用過核子燃料最終處置計畫

108年度成果報告

審查報告

行政院原子能委員會放射性物料管理局

圖 3-1：研究區內主要高磁帶分布

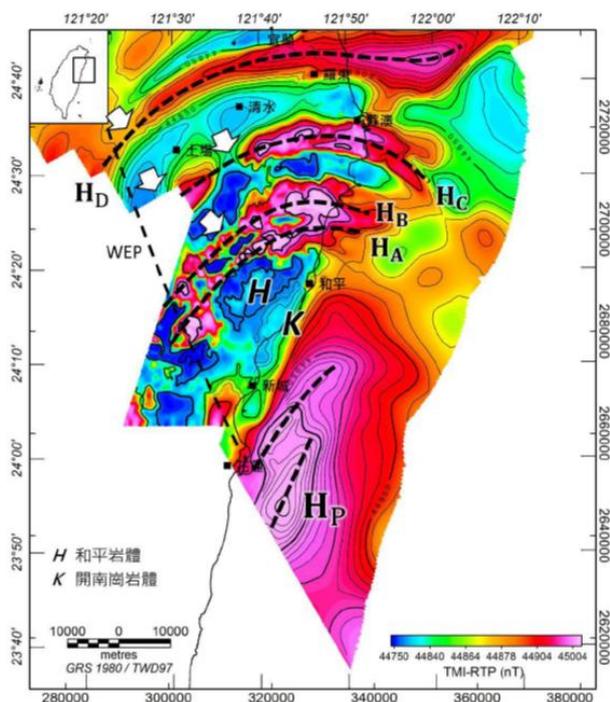
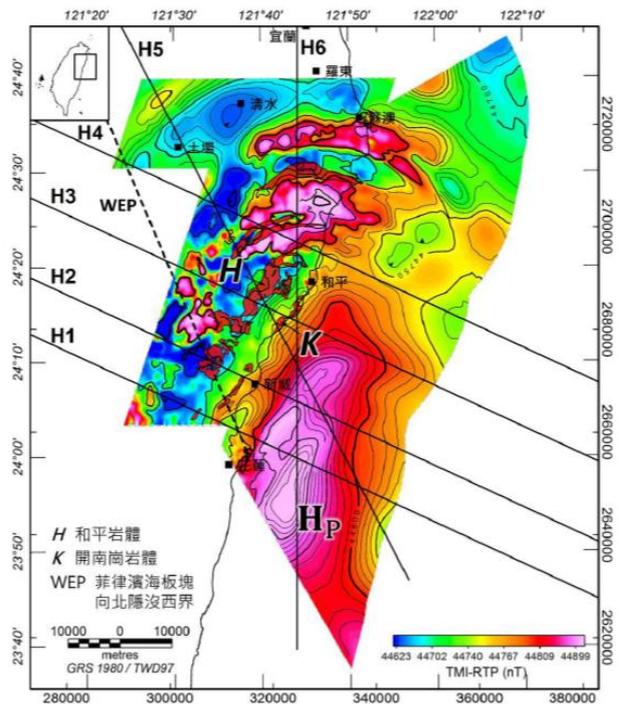
1. 請說明圖 3-1 研究區內主要高磁帶分部與圖 3-4 代表性解是頗面位置圖為何多處全磁力強度值趨勢不同，如和平以西、H 與 K 之間區域，右圖有一暖

色帶而左圖無。

台電公司套圖應採相同底圖，避免產生不必要之誤解；若有特殊原因，實屬不能避免使用不同底圖，報告書除在圖名附註中說明外，本文亦應加以

說明。

圖 3-1 為研究區內主要高磁帶分布圖，其底圖係將經縫合處理後之全磁力強度圖與地調所蘭陽平原全磁力強度圖彙編後再經歸極換算處理而得。圖 3-4 主要表示本項目工作所選擇 6 條代表性剖面，其底圖為本工作項目經歸極換算處理後之全磁力強度圖，並未結合地調所蘭陽平原全磁力強度圖。故兩圖比對可發現，僅北部地區有所差異，其餘顏色差異為磁力強度色彩 SCALE 不同所造成。

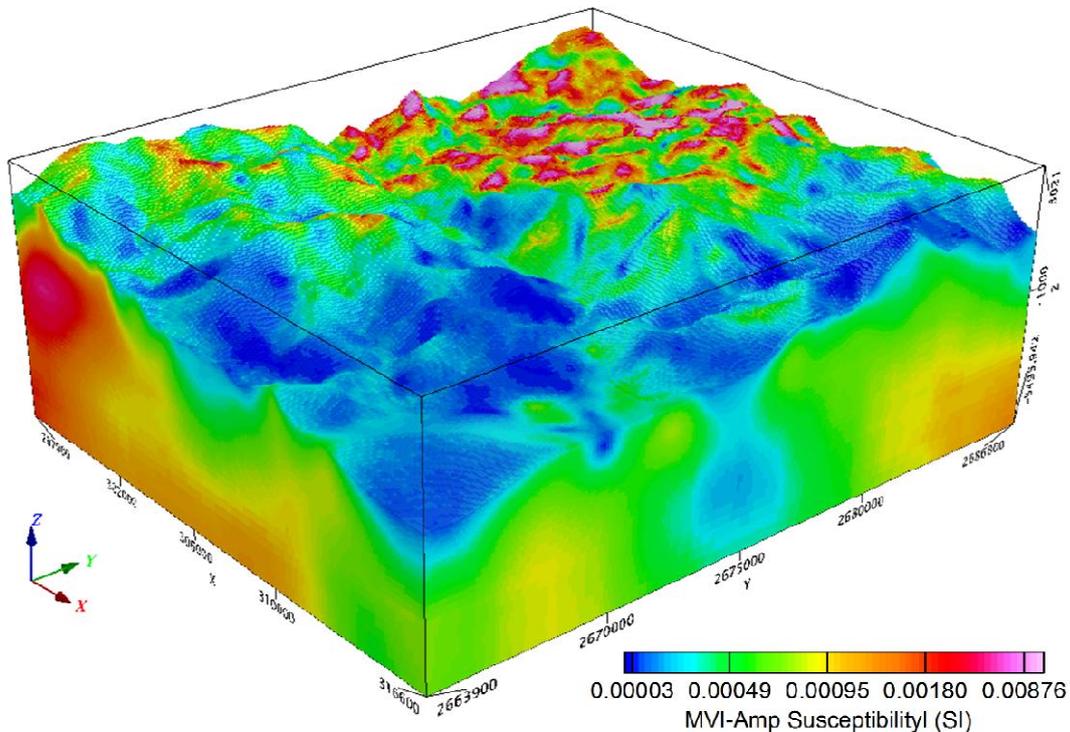
2. 有關本島花崗岩體近岸海域之地下岩體分布及構造解析，本項工作選擇 6 條代表性剖面(於圖 3-4 中以 H1 至 H6 表示)，並挑選研究區內既有資料中探測深度相當的研究成果進行比對分析，包括震波速度模型、震源分布與聲頻大地電磁地電阻模型等，此為期待所見之整合性工作成果，但仍建議台電公司未來應以圖形呈現較為妥當；另地下岩層磁感率的三維分布是年度計畫執行成效評估重要參據。

台電公司應將地下岩層磁感率的三維分布補充至成果報告書並說明此一成果，以顯示台電已完成年度規劃工作；另建議台電公司應將六個磁力剖面 H1 至 H6 與震波速度模型、震源分布與聲頻大地電磁地電阻模型等之套圖資料進行呈現，以支持報告書所有相關論述內容。

已依照委員意見補充 H 區第 II 調查區經三維逆推獲得之三維磁感率模型如下：
